Ny Bane over Vestfyn

Anmeldelse af projektændringer

92900-RAD-MILJ-MYNB-0006

Notits

Figur 5.2 Nyt normaltværprofil, fri strækning (tegning 92900-7002).

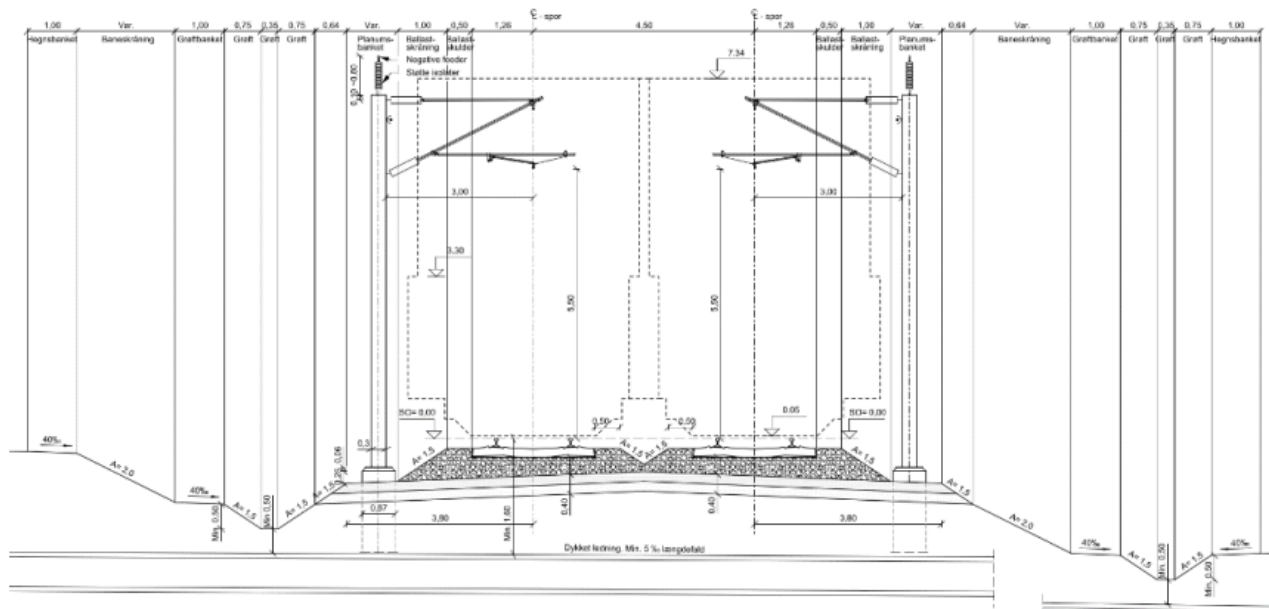
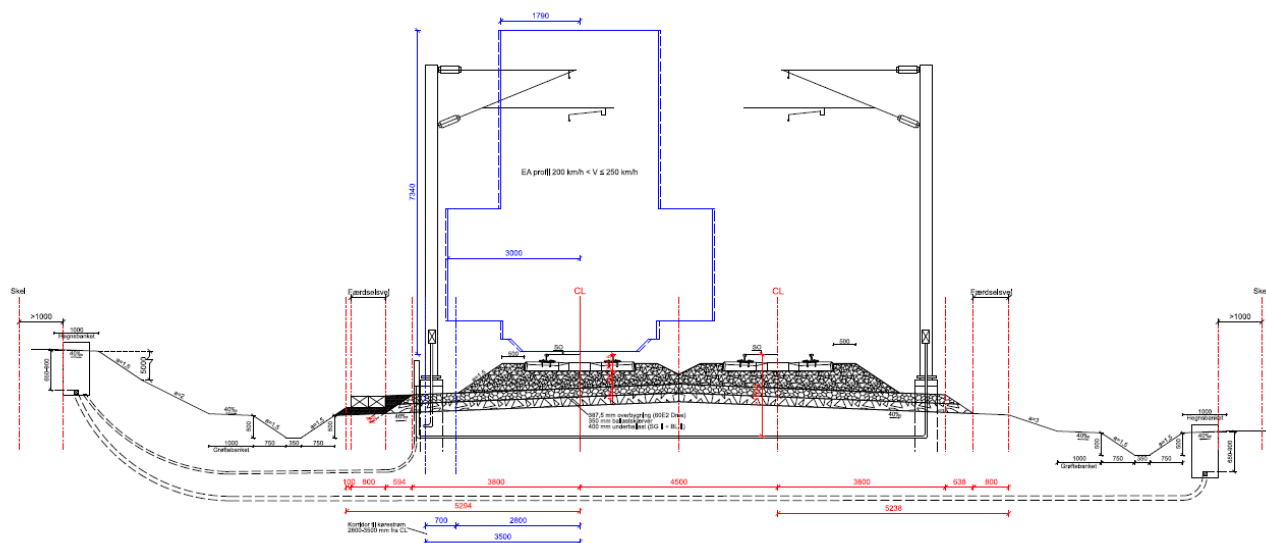
Jf. VVM-redegørelsen, Jernbaneteknisk Beskrivelse skal de to centerlinjer ligge med en indbyrdes afstand på minimum 4,5 m. Sporafstanden varierer som følge af kurver og grundet muligheden for at sporafstanden ved fremtidige justeringer ikke kommer under 4,5 m, er den projekterede sporafstand større.

I tværprofilet er anvendt en planumsbredde på 3,8 m, som anvist i figur 5.1 for forventeligt dæmnings- og afgravningsprofil i åbent land. Dæmninger forventes anlagt med anlæg 2 og i høj grad forventes jorden på projektlokaliteten genanvendt.

Anvist i ovenstående tværprofil er krav til minimumsmål i tværnittet, gældende for hegnsbænk, grøftebænk, grøft, planumsbredde, og afstand mellem spor. Desuden er minimumshøjder angivet som koter.

Grundet grænsesnit til elektrificering af ny bane reserveres der korridor til elektrificeringen, der sammen med behov for langsgående føringsveje og færdselsvej nødvendiggør en udvidelse af råjordsplanum med 1,4 m. Det nye tværprofil er vist i figur 5.2.

For at genindbygge mest muligt jord på strækningen etableres dæmninger med anlæg 3, bortset fra ved faunapassager, hvor de fortsat etableres med anlæg 2, for at gøre passagerne så korte som muligt. Under faunapassagerne tilpasses terrænet med minimum anlæg 3, så der sikres passageforhold for fauna.

Figur 5.3 Principtværsnit for påfyldning og afgravning.

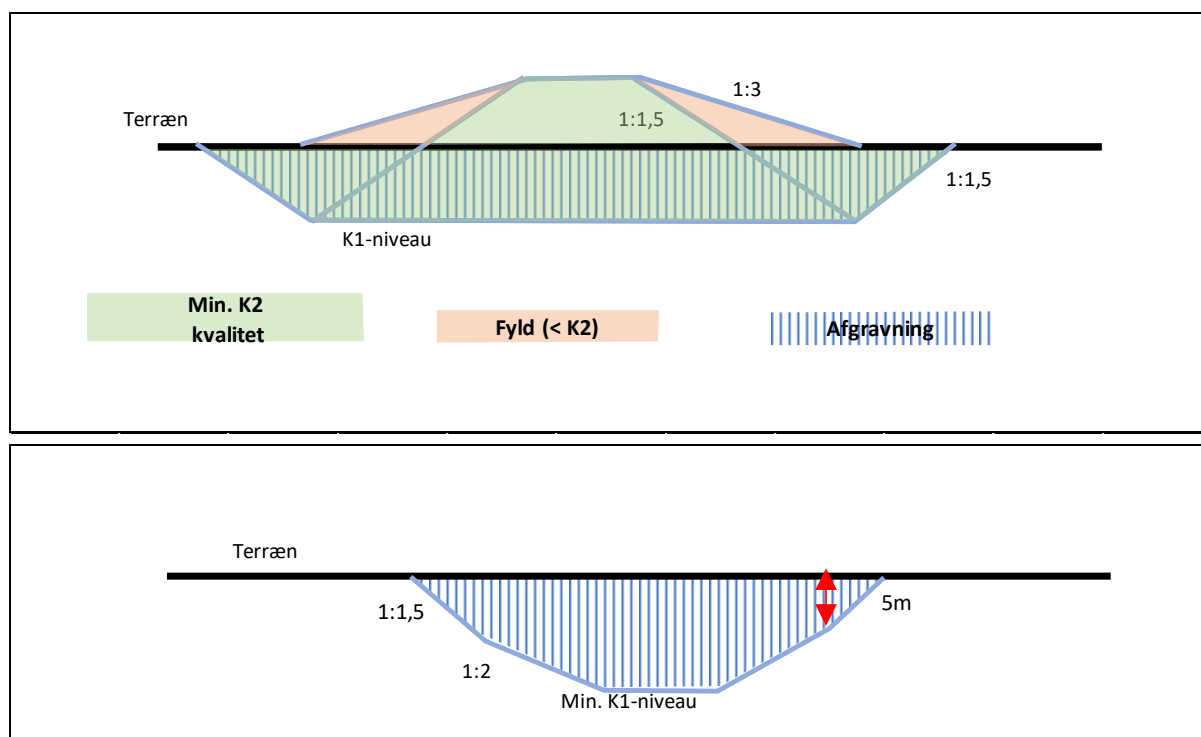
På baggrund af det geotekniske længdeprofil og tværsnit for hhv. afgravning og påfyldning, som vist i principsnit i figur 5.3 er der foretaget en jordbalance for ny bane Vestfyn. De beregnede jordmængder er angivet i Tabel 5-1 tillige med de beregnede jordmængder fra VVM-projektet.
